ACTA DE INSPECCIÓN

CERTIFICAN: Que entre los días uno de enero y treinta y uno de marzo de 2022 se han personado en la Central Nuclear de Trillo. Esta instalación dispone de Autorización de Explotación concedida por Orden IET/2101/2014 de fecha 3 de noviembre de 2014.

ACTA DE INSPECCION CSN/AIN/TRI/22/1015

Evolución de la temperatura absoluta a 10 m en enero de 2020:

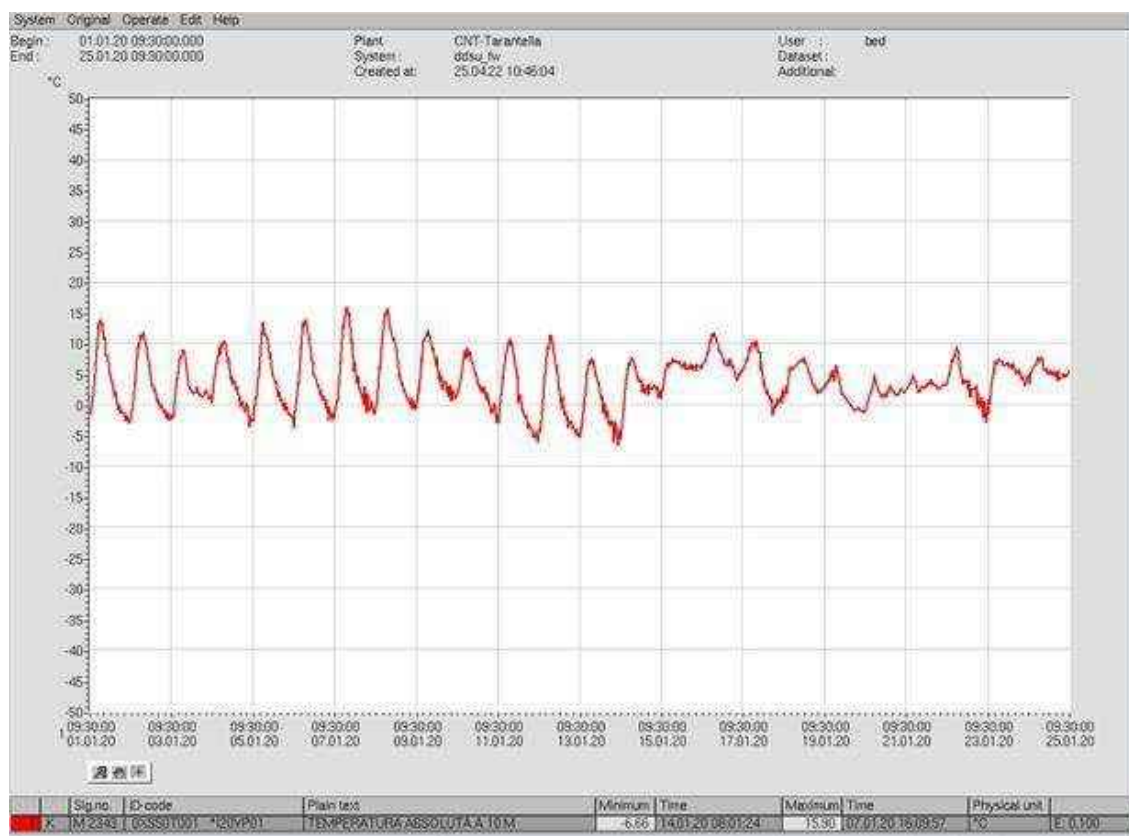
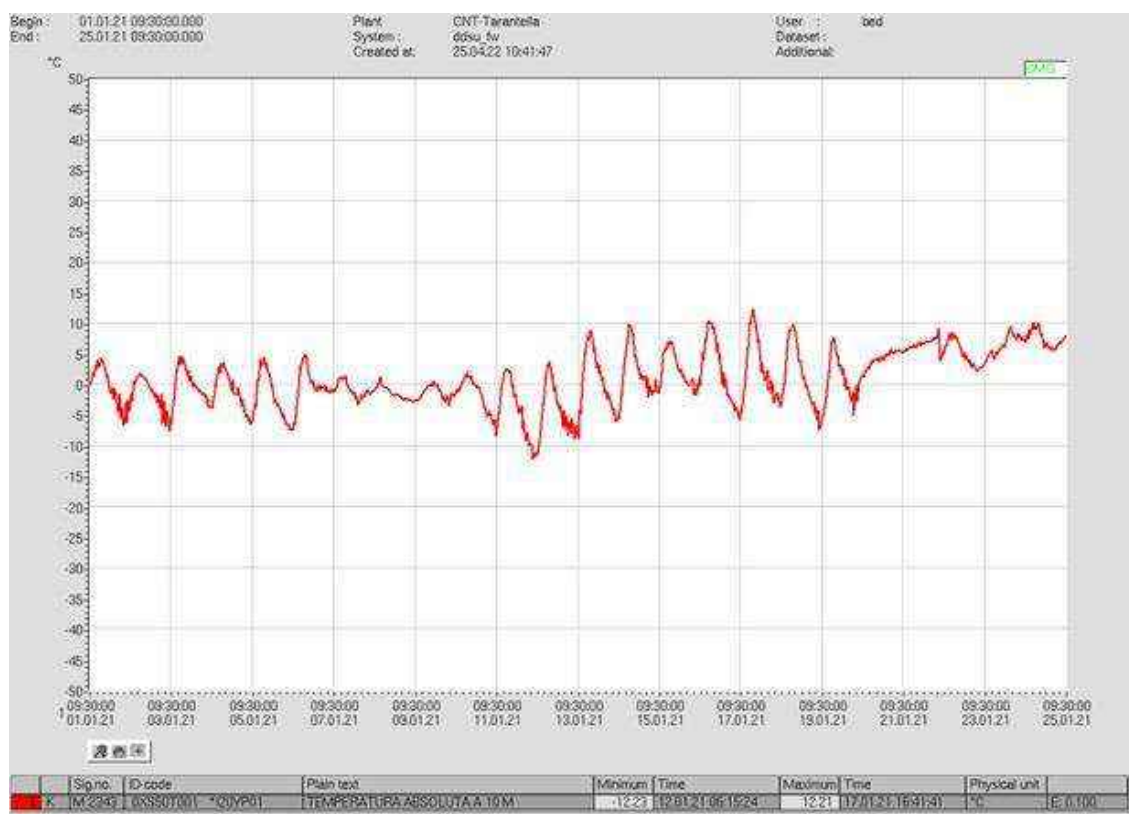
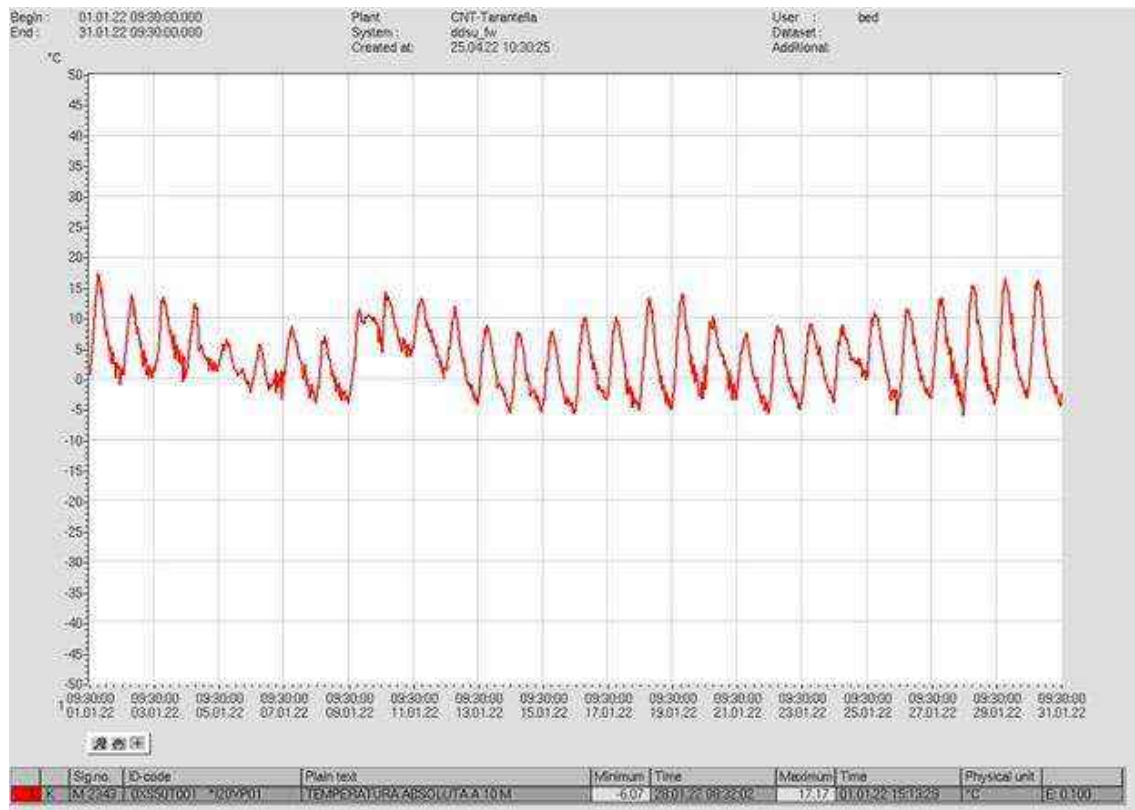
En el gráfico del año 2021, que coincide con el suceso meteorológico de Filomena, se puede observar que las temperaturas diurnas son inferiores a las de 2020 y que rondan los 0 °C. En este caso, el Jefe de Turno, en base al nivel de nieve caída, activa el uso del procedimiento CE-T-OP-8431.

Los sistemas de seguridad que se encuentran ubicados en el exterior para las tuberías que pudieran estar afectadas por temas de heladas, disponen de un sistema de traceado eléctrico que activa una alarma en sala de control en el caso de que se registre alguna anomalía.

No obstante, para que en los próximos años no vuelva a suscitarse nuevamente esta cuestión, se ha emitido la PM-TR-22/123, que se ha enviado a la Inspección Residente mediante email del 28 de abril de 2022, para que se analice la inclusión en el procedimiento CE-T-OP-8431 de un valor umbral para iniciarlo.
